Sustitución de las poleas tensoras 531 0069 10 y 531 0071 10 por 531 0250 10

Fabricante:
Renault, Jeep

Motor: J8S 2.1 D, 2.1 TD

N.º LuK AS: 531 0250 10

Fig. 1: Representación de la sustitución

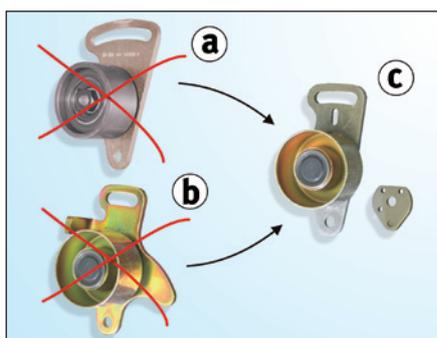
Las poleas tensoras **531 0069 10** y **531 0071 10** ya no se suministran, se han sustituido por la polea tensora **531 0250 10** (ver **fig. 1**).

La polea tensora **531 0250 10** consta de dos partes:

- Polea tensora con base de soporte
- Placa distanciadora

- a)** Polea tensora 531 0071 10
- b)** Polea tensora 531 0069 10
- c)** Polea tensora **531 0250 10**

Fig. 2: Vista general de la transmisión

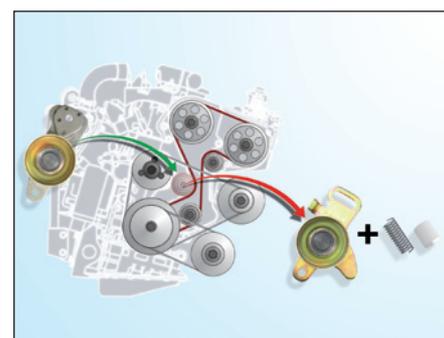
Instrucciones para la correcta instalación:

1. Colocar el motor en posición según las indicaciones del fabricante
2. Desmontar la polea tensora antigua (el muelle y el casquillo ya no son necesarios)
3. Montar la polea tensora nueva (se pueden reutilizar los tornillos)
4. Tensar la correa dentada con la herramienta prevista para ello
5. Apretar los tornillos de fijación siguiendo las indicaciones del fabricante
6. Girar el cigüeñal dos vueltas manualmente en el sentido de giro del motor
7. Comprobar la tensión de la correa dentada con un aparato de medición adecuado y corregirla si es necesario (repetir los pasos de 4 a 6)
